改善箇所説明図

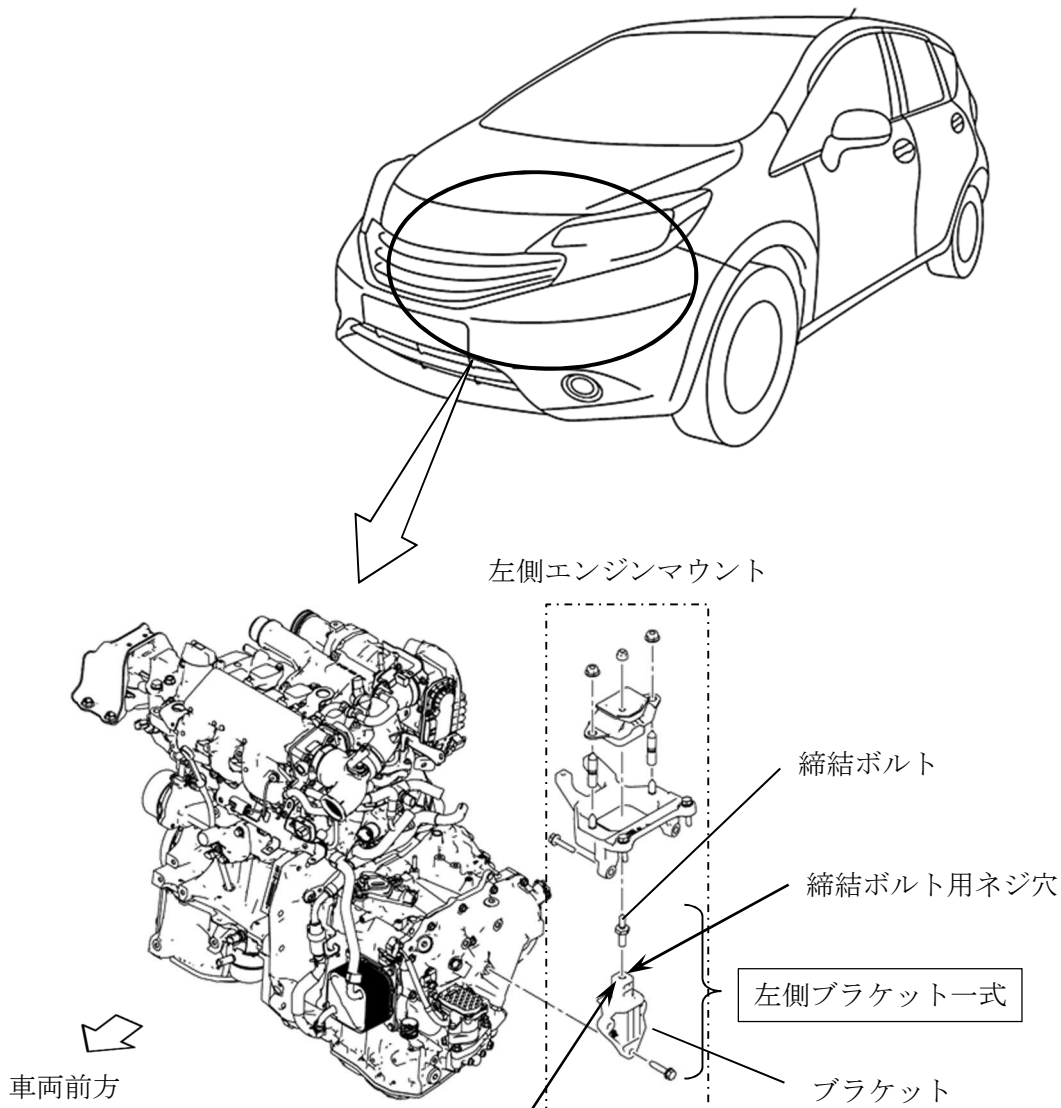
基準不適合発生箇所

過給機付エンジンの左側エンジンマウントにおいて、ブラケットの締結ボルト用ネジ穴の加工が不適切なため、ネジ穴を二重に加工したものがあつた。そのため、CVTの駆動力等の振動により締結ボルトが緩み、そのまま使用を続けるとボルトが破断してエンジンが傾き、最悪の場合、ドライブシャフトが外れ、走行できなくなるおそれがある。

改善の内容

全車両、当該左側エンジンマウントブラケットの締結ボルト用ネジ穴を点検し、二重に加工されたものは左側ブラケット一式を良品と交換する。

識別：銀色のシールをモデルナンバープレートの右横に貼り付ける。
